Tuinwijkroute – Meer veiligheid door meer groen

Tuinwijkroute

Meer veiligheid door meer groen.

Figuur 3: Voorgestelde indeling noordzijde Antonius Mattheuslaan

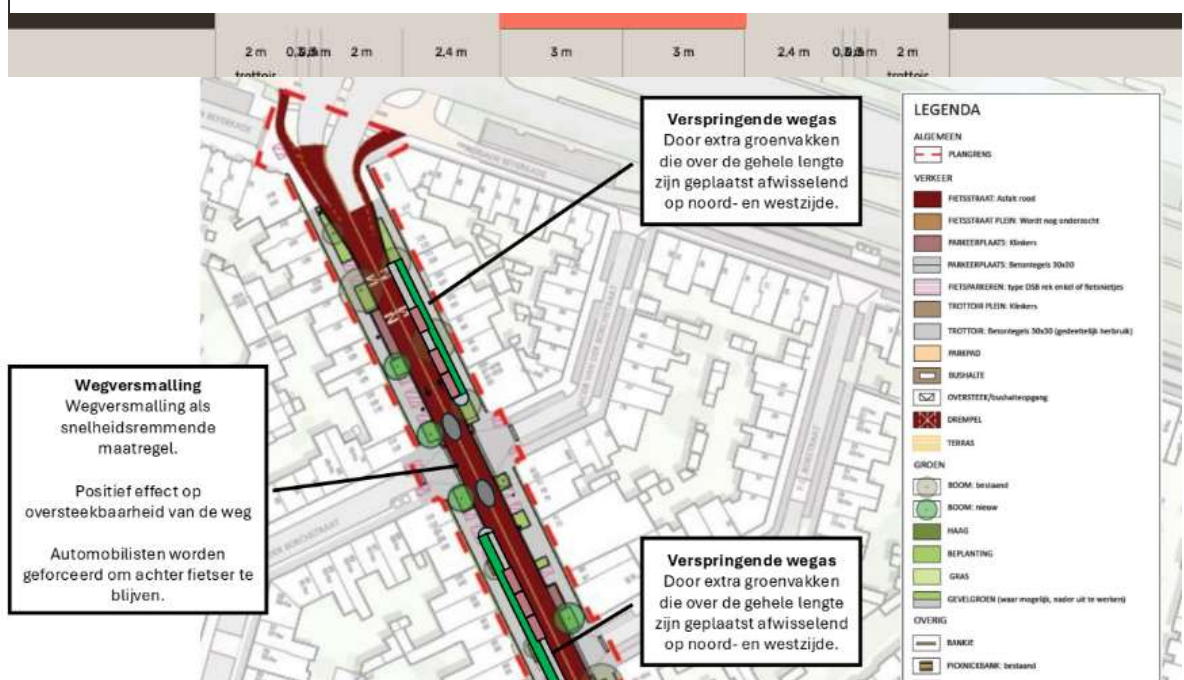
De Antonius Matthaesuslaan krijgt verspringende groenvakken, soms links en soms rechts van de weg. Bij de middeneilanden en bij de Agnes van Leeuwenberchstraat verspringt het groenvak van de ene naar de andere kant van de weg.

Figuur 6: Profiel Willem van Noortstraat

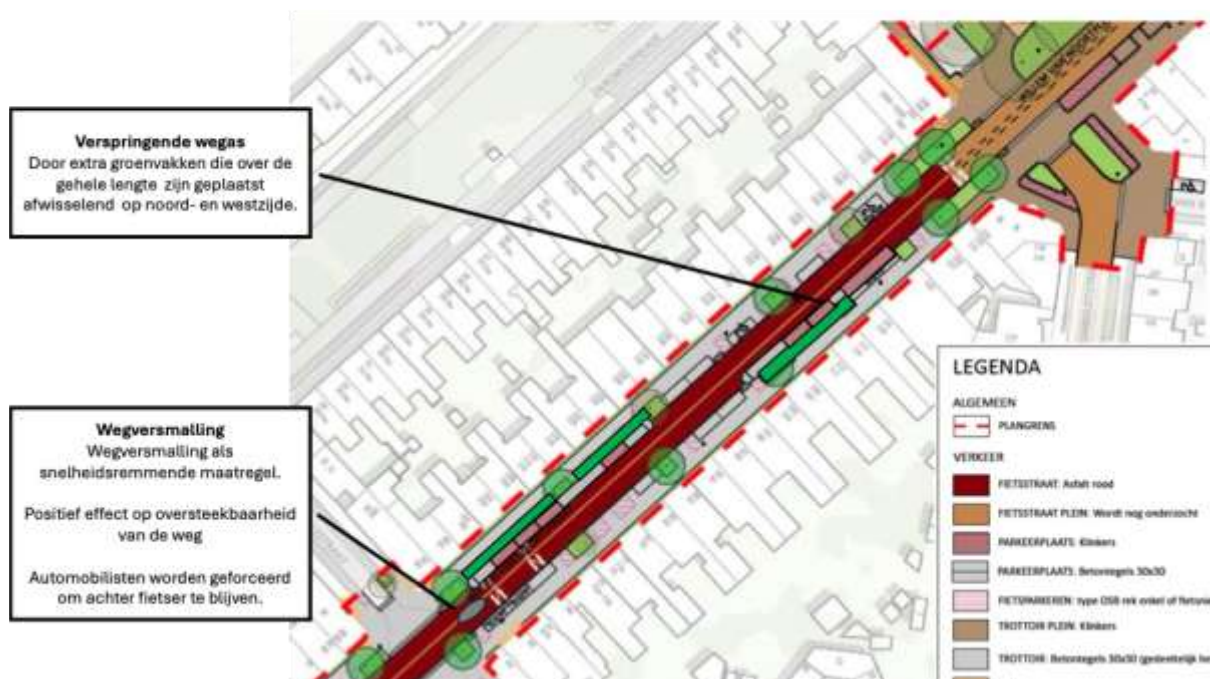
Ook in de Willem van Noortstraat is ruimte voor een 2 m brede groenstrook, afwisselend links en rechts van de weg.

Wij hebben de verspringing geschetst ter hoogte van de middeneilanden, maar omdat het een lange weg is, stellen we dat ook voor halverwege de lange rechtstanden.
